监理工程师通知单

工程名称：山西省太原市小店区、尖草坪区、清徐县 40 万千瓦屋顶分布式光伏发电项目

编号：ZHJL-TZD-043

事由：关于工程质量问题事宜

附照片

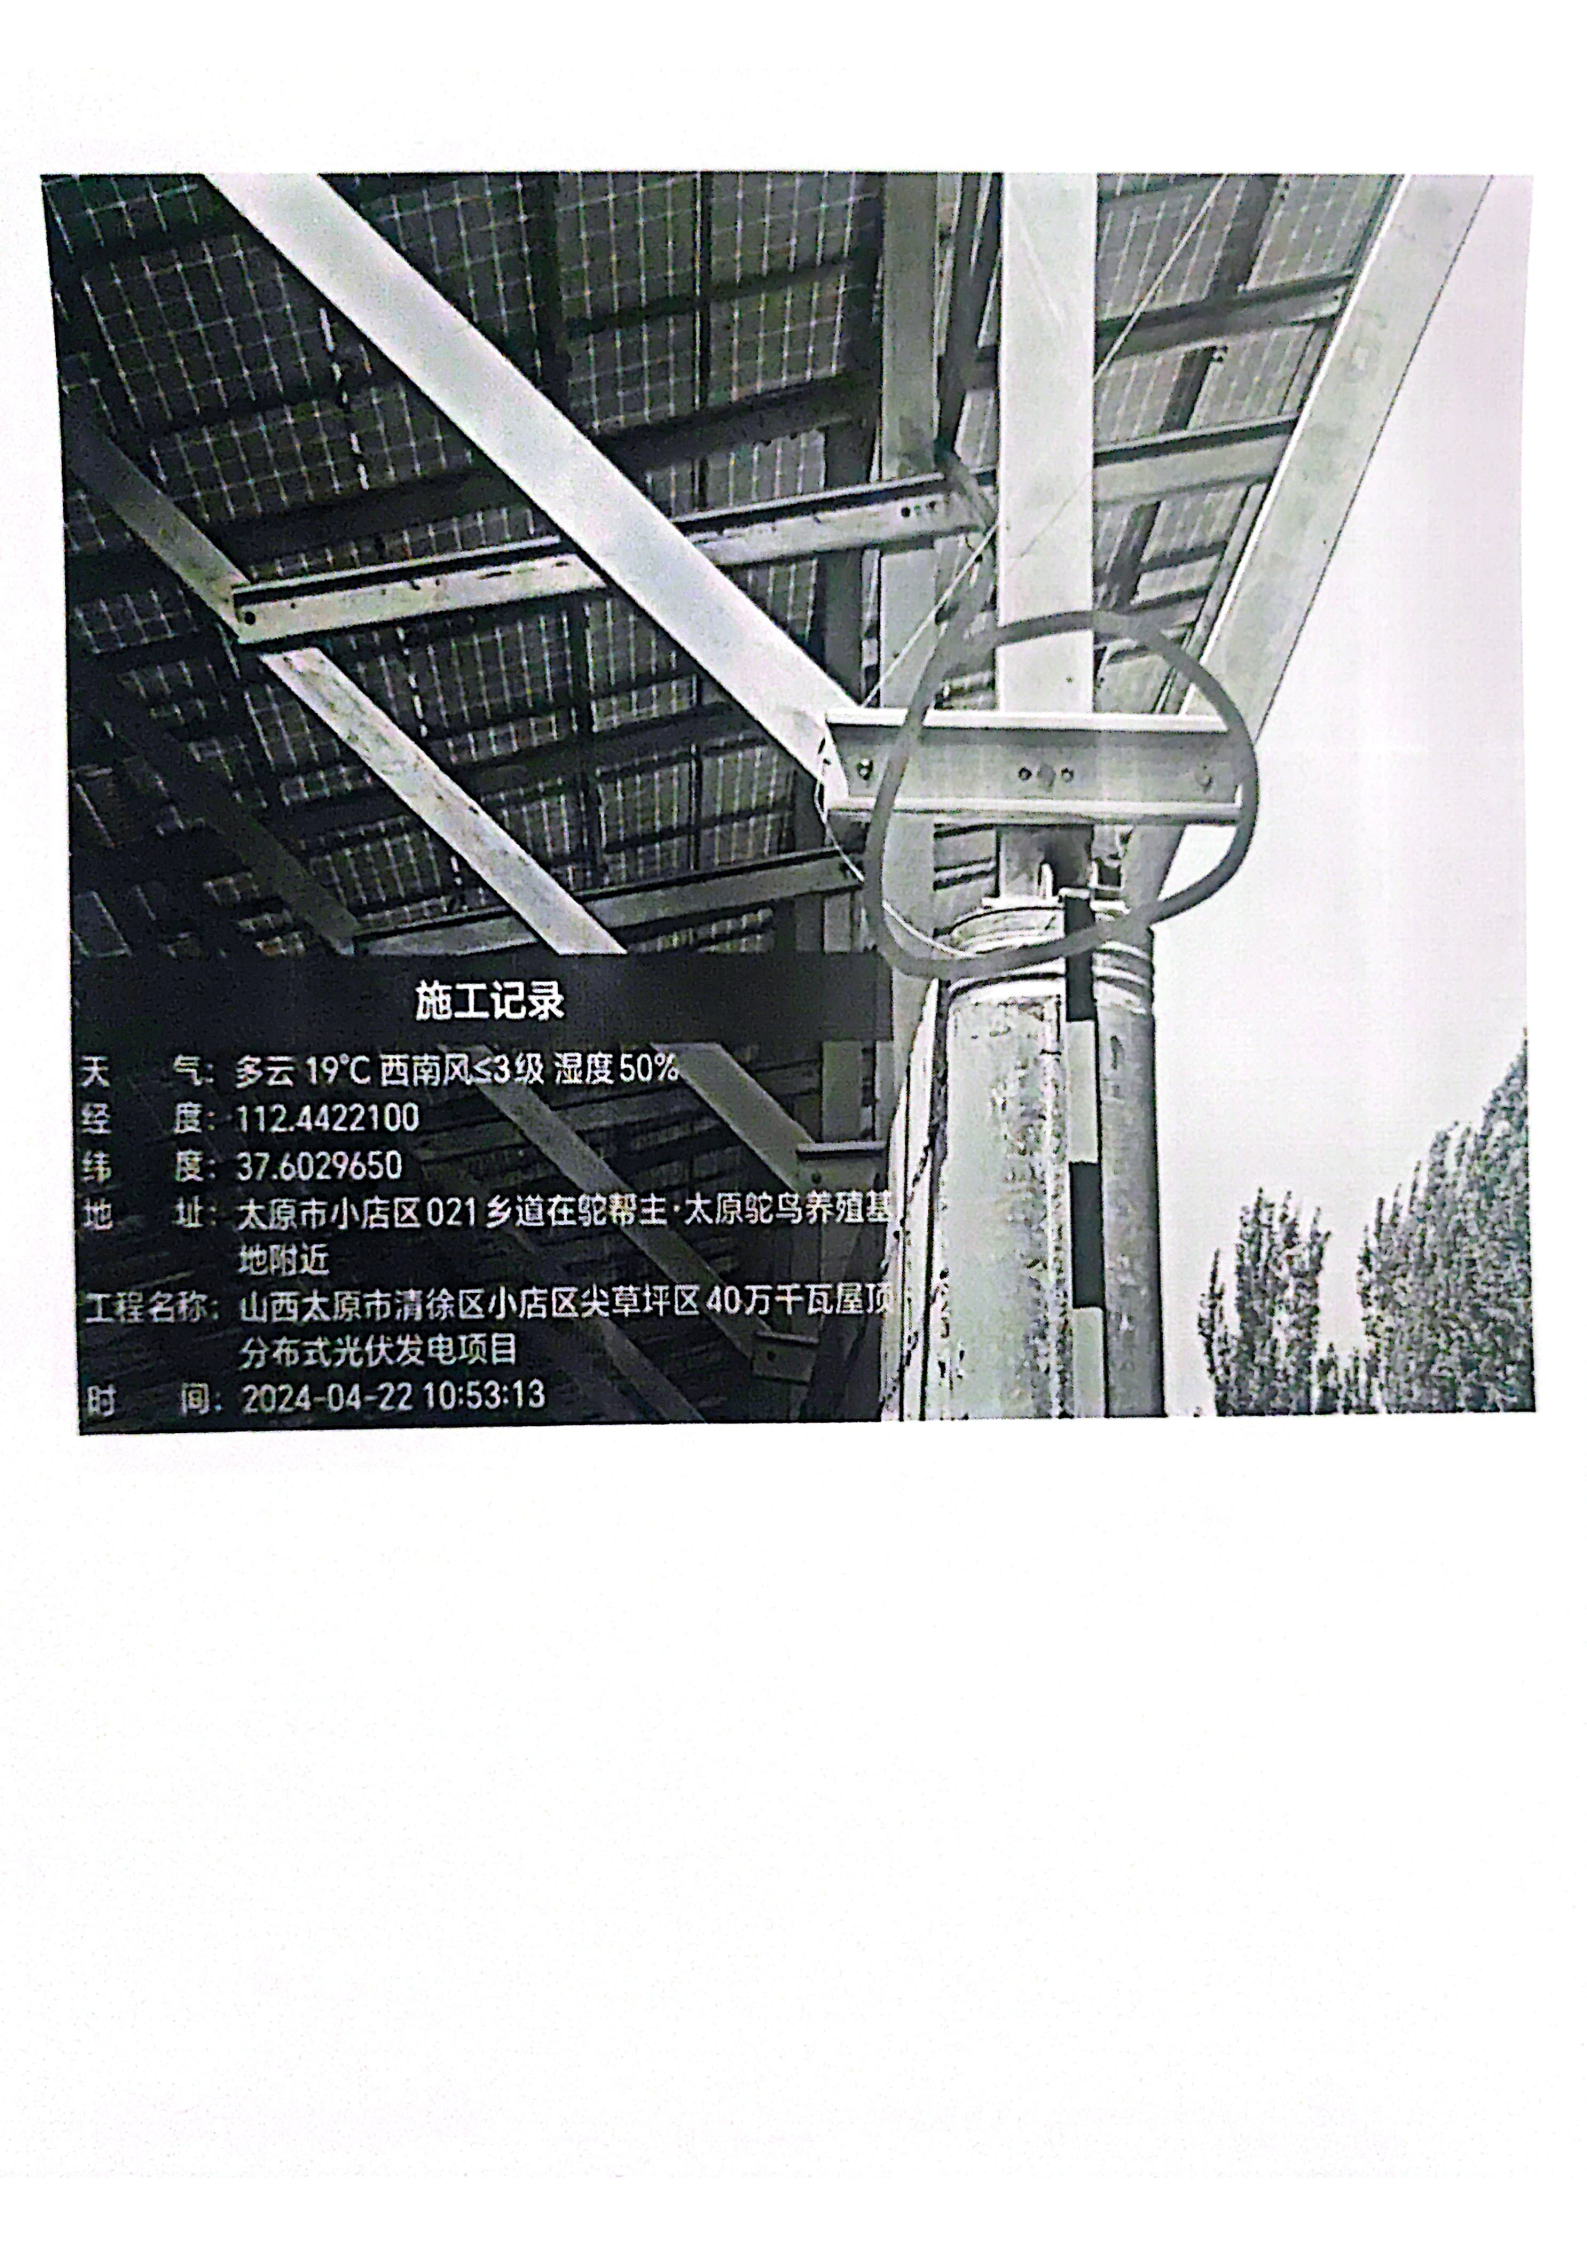
- 1、接地固定点缺少一道，固定不牢靠；
- 2、组件与支架接地部分缺少一道；组件间隙打胶事项未落实；
- 3、支架底板焊接存在两面焊、点焊现象，支架与桩基连接点的筋板厚度不符合图纸设计要求；
- 4、逆变器至支架直流电缆穿管固定点缺少，防火封堵缺失，未落实；
- 5、桩顶的防腐未做；
- 6、接地扁铁黄绿漆涂刷不规范；
- 7、设备接地埋深不足，电阻值过大；
- 8、支架立柱固定点存在只用一个螺丝固定现象，与设计要求不符，且个别处的螺丝未紧固，存在松动现象；
- 9、个别的支架底板焊渣未及时清理，未做防腐；
- 10、电缆沟回填土使用的为原状土，未使用砂，不符合图纸设计要求；
- 11、逆变器组串开路电压未进行检测；
- 12、去年桩基施工已完成，但截止目前仍未见其桩基试验报告。

以上问题，要求总包单位严格按照图纸设计要求立即整改，隐蔽工程严禁擅自隐蔽，未经复验的不得进行下一道工序，此通知单未回复前，擅自施工的一切后果由你单位自行承担。
